日本原子力研究開発機構
新型転換炉原型炉ふげん

「図 7-7 原子炉補機冷却系代替冷却装置設置工事工程」の変更前後の比較

図 7-7 原子炉補機冷却系代替冷却装置設置工事工程

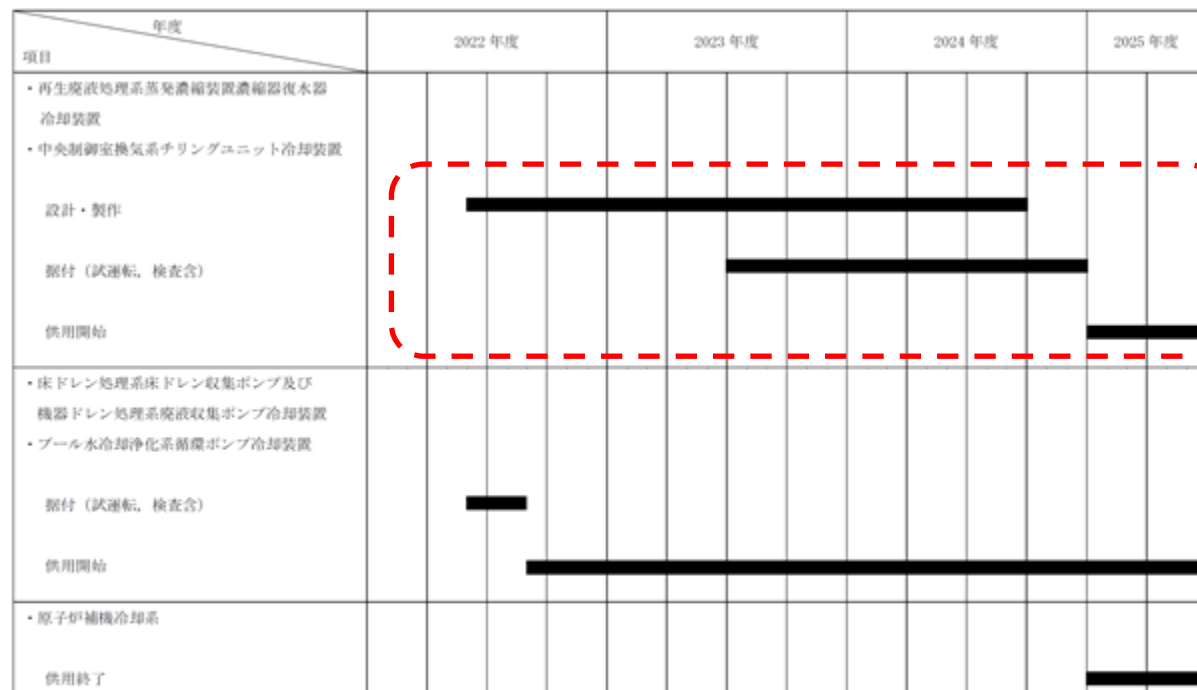
このうち、今年度末までに設置を終える計画としていた「再生廃液処理系蒸発濃縮装置濃縮器復水器」及び「中央制御室換気系チリングユニット」の冷却装置の設置工事について、メーカーとの調整も進めてきたところ、物品調達が長期化する市場情勢の影響もあり、特に分電盤内の電源装置等の納期が長期化し、工事の終期が当初計画より約 1 年程度の延伸が不可避の見通しとなった。

これに対し、上述のとおり本件工事の終期が延伸する見通しとなったことから、「図 7-7」の欄外に「工程は作業状況等により前後することもあり得る。」の注記はあるものの、約 1 年の終期延伸はこの注記の程度を超過する変更と捉えている。

ただし、本件工事の終期が延長した場合でも、原子炉補機冷却系の代替冷却装置の設置が完了し、供用を開始するまでは、既存の原子炉補機冷却系に要求される除熱機能の維持管理を継続するため、施設の保安及び廃止措置作業への影響は生じない。このため、本件工事の具体スケジュールを示す「図 7-7」における終期の延伸は、研開炉規則第百十三条で規定される「廃止措置の実施に伴う災害の防止上支障のない変更」として、原子力規制委員会規則で定める軽微な変更該当すると考えている。(変更を予定する図 7-7 の変更前後の比較を添付に示す)

以上の状況を踏まえ、今後の機構内での申請手続きに要する期間を約 1 ヶ月程度と見込んでおり、その中で変更届出に係る決裁日から 30 日以内に、「廃止措置計画」の変更を原子力規制委員会に届け出させていきたい。
